Parecer de Avaliação

Central Solar da Azambuja (Minde 2) – 6MW

Infraventus, Central Solar 4T, Lda.

Processo de AlncA nº 1280/2018

Figura 2 - Área de implantação da Central Solar (fonte ArcGis)

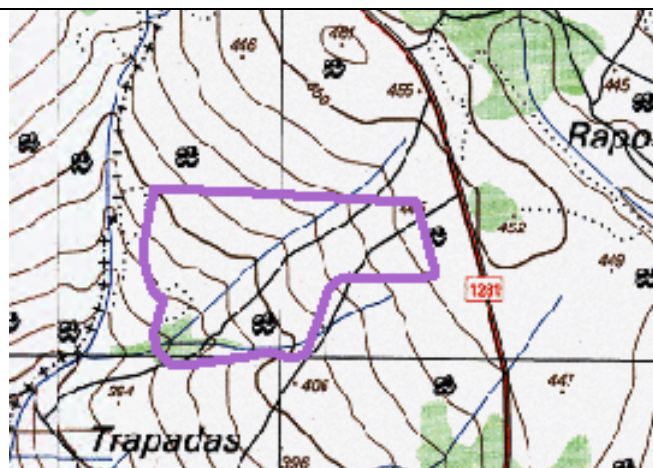
Através do extrato da Carta Militar, verifica-se que a área de implantação da central solar é atravessada por duas linhas de água de cabeceira (Fig 2), de escoamento temporário e o corredor previsto para a implantação da linha elétrica interseta uma linha de água (Fig.2a).

Segundo o EInCA, a distribuição dos painéis solares no terreno será efetuada de modo a garantir a libertação da margem da linha de água (faixa de 10 m de largura, a partir do leito), pelo que não serão instaladas quaisquer estruturas. De igual modo, a implantação dos apoios da linha elétrica terá em conta a faixa de servidão da linha de água existente na área do corredor daquela linha.

Dada a interferência do projeto com as linhas de água e respetiva faixa de servidão, salienta-se que, de acordo com o Decreto-Lei nº226/A-07 de 31 de maio, a execução do projeto carece de Título de Utilização dos Recursos Hídricos (TURH).

Figura 3 – Área de implantação do Projeto sob extrato de Carta de REN (Fonte ElncA)

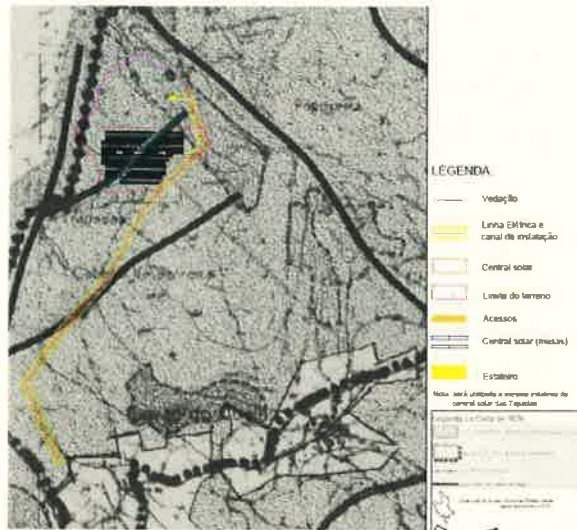
De acordo com o extrato da carta de REN de Alcanena (Figura 3), a área de implantação do projeto interfere com áreas da REN nas tipologias de “Áreas de máxima infiltração” e “Leitos de cursos de água”, tipologias atualmente designadas, respetivamente, por “Áreas estratégicas de proteção e recarga dos aquíferos” e “Cursos de água e respetivos leitos e margens”.

De acordo com o RJREN, a concretização do projeto é possível se não forem colocadas em causa as funções inerentes às atuais tipologias da REN, designadamente as funções estipulada na alínea d) do n.º 3 (Áreas estratégicas de proteção e recarga de aquíferos) e na alínea a) do n.º 1 (Cursos de água e respetivos leitos e margens) da secção II do anexo I do D.L. n.º 239/2012 de novembro.
